①電気装置（バッテリー電源ケーブル）、②窓ふき器（車両マスター制御ユニット） ③駆動力取出し装置（PTOリバースユニット）のリコールについて

（届出日：令和3年3月31日 開始日：令和3年4月1日）

リコール番号4923

改善箇所説明図①

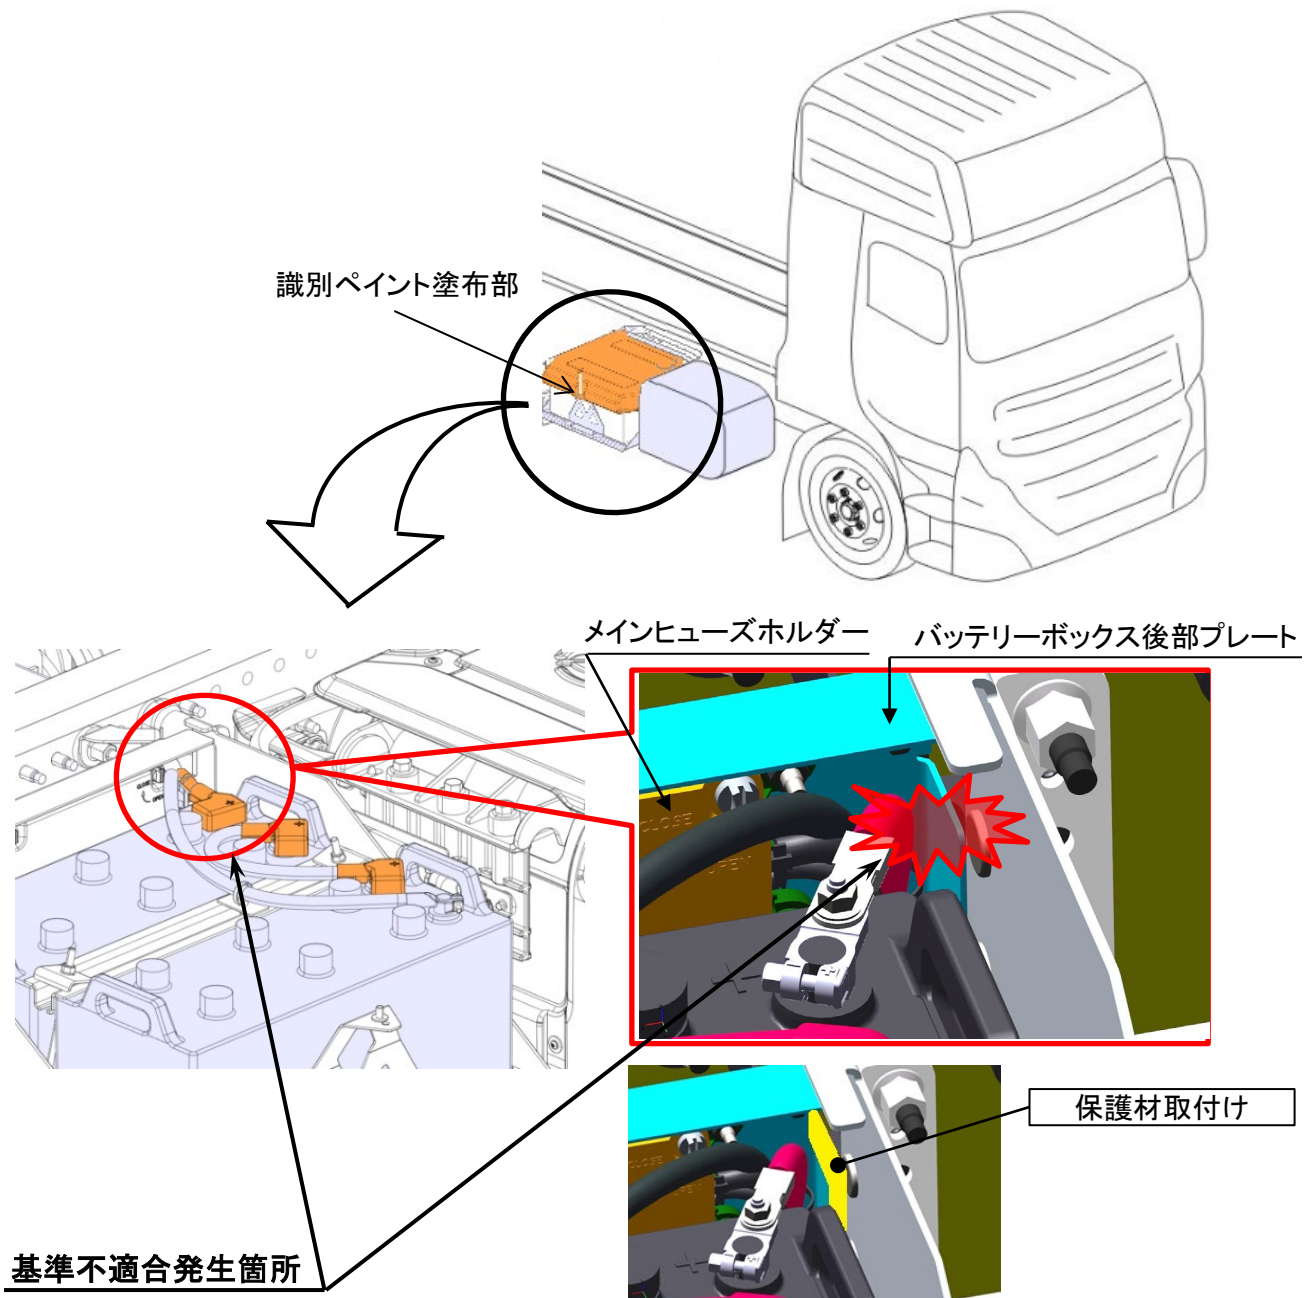
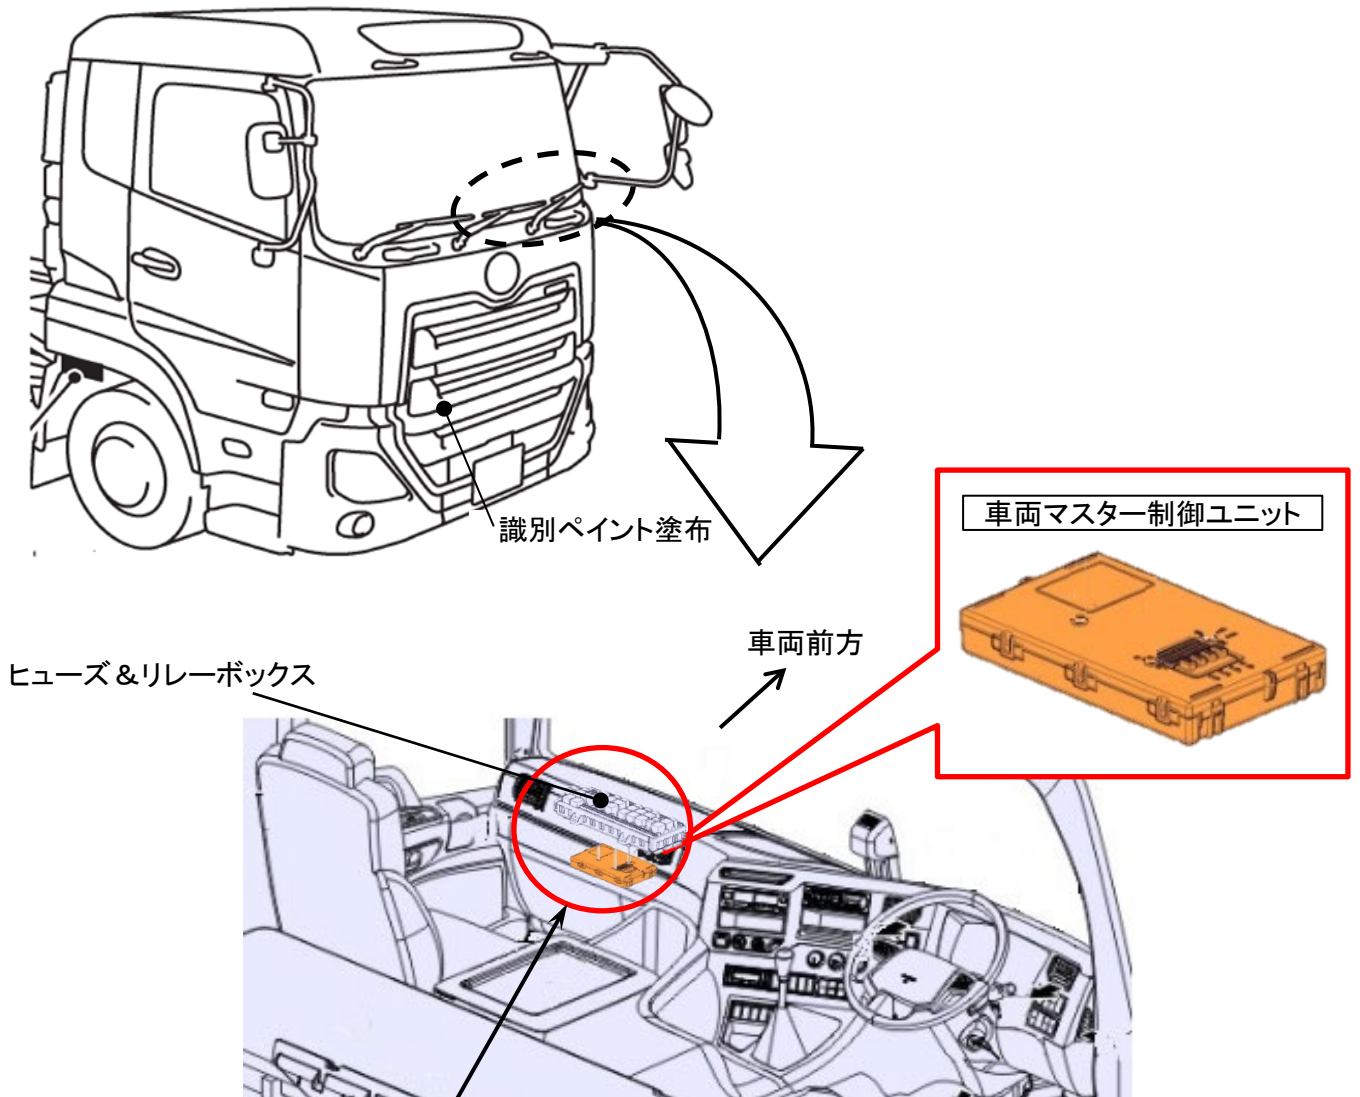
大型トラックにおいて、バッテリー固定プレートの形状が不適切なため、バッテリー端子に電源ケーブルを取り付けた際、電源ケーブルが固定プレートの端部と干渉するものがある。そのため、そのままの状態で使用を続けると、電源ケーブルの被覆が損傷して短絡し、最悪の場合、走行中にエンジンが停止し、再始動できなくなるおそれがある。

全車両、バッテリー固定用プレートの端部に保護材を取付ける。併せて、電源ケーブルを点検し、損傷がある場合は保護材の取付けまたは新品に交換する。

識別: 作業完了車には、バッテリーカバー固定ナットの表面に赤色ペイント塗布する。

改善箇所説明図②

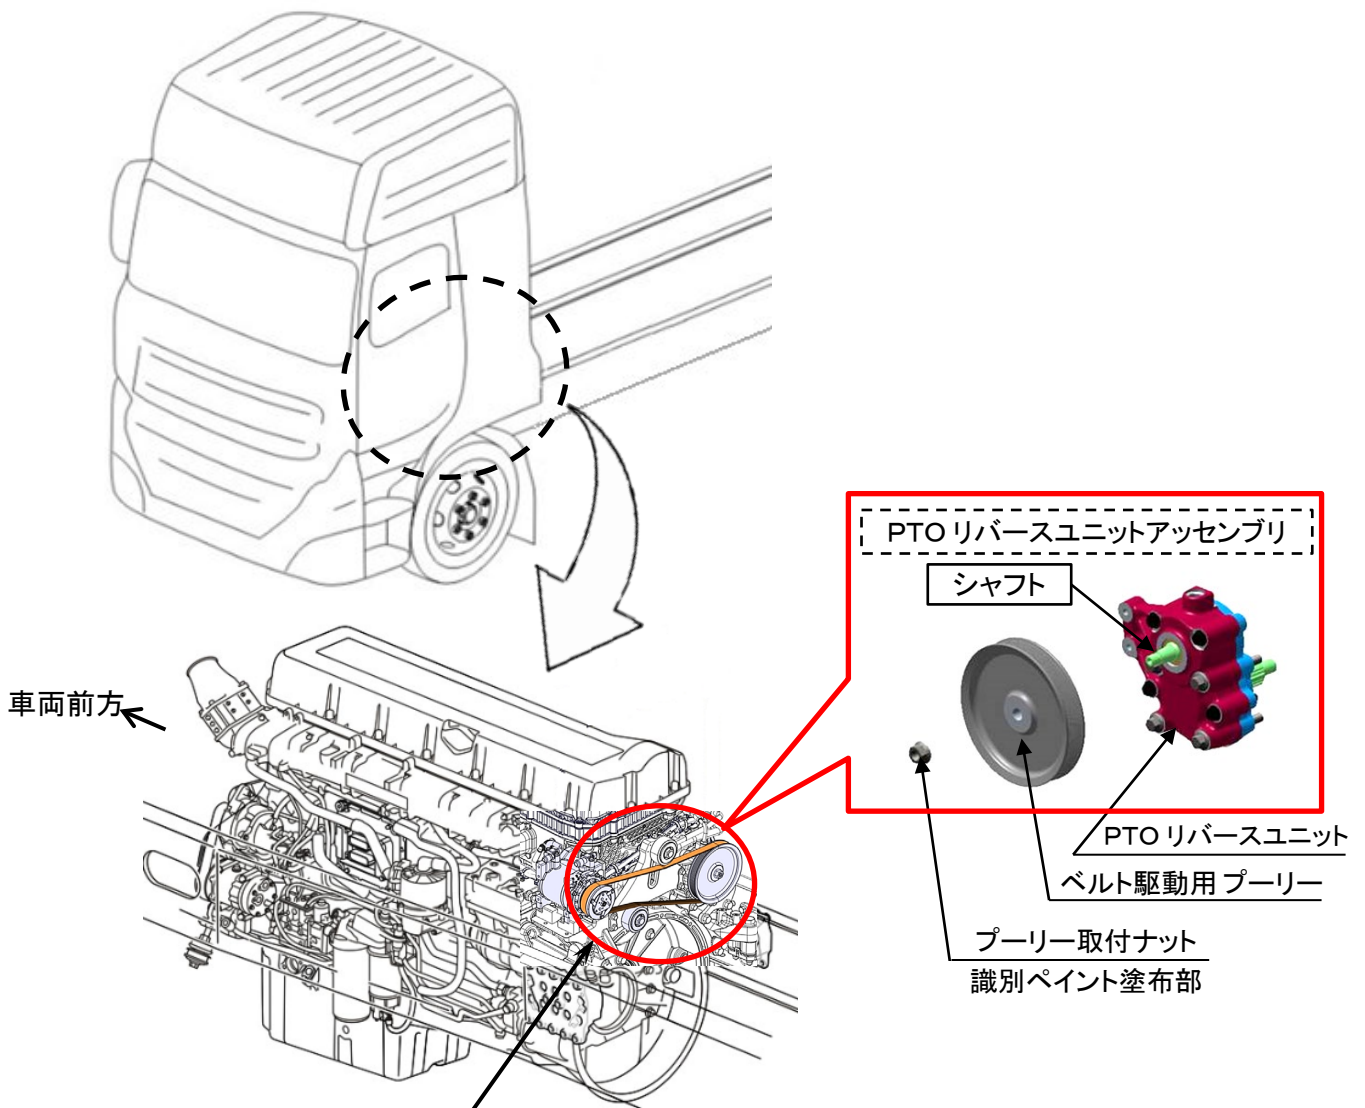
大型トラックにおいて、ワイパーの作動を制御する車両マスター制御ユニットのプログラムが不適切なため、ワイパー作動中に特定の操作を行うと、ワイパーの制御がフェイルセーフになることがある。そのため、ワイパーが一定時間停止し、必要な視野を確保することができなくなるおそれがある。

全車両、車両マスター制御ユニットのプログラムを書き換える。

識別: 作業完了車には、運転席側 キャブマウント部に赤色ペイントを塗布する。
